Pakiet odpowiedzi nr 14.

Gdańsk, dnia 09.02.2021

Dot. postępowania o udzielenie zamówienia publicznego pn.: **Budowa budynku Centrum Ekoinnowacji wraz z wyposażeniem i zagospodarowaniem terenu w ramach realizacji projektu "Budowa w Gdańsku Centrum Ekoinnowacji Politechniki Gdańskiej".**

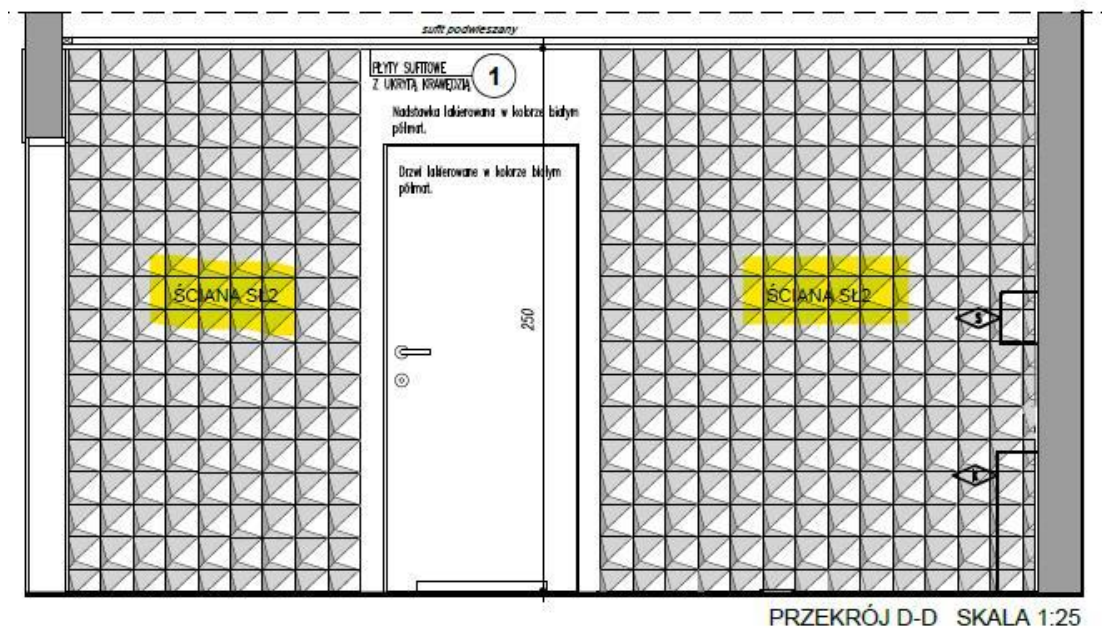
Stolarka III PIĘTRO - na rzucie w osiach 32/H-I znajduje się fasada OF.3.4/P, której brak w zestawieniu stolarki aluminiowej. Prosimy o wyjaśnienie.

Zamawiający przekazuje zestawienie ślusarki aluminiowej III piętra uzupełnione o fasadę OF.3.4.4/P, znajdującą się pomiędzy osiami 32/H-I (plik 23_29_EKO_ZESTAWIENIE_slusarki_aluminiowej_III).
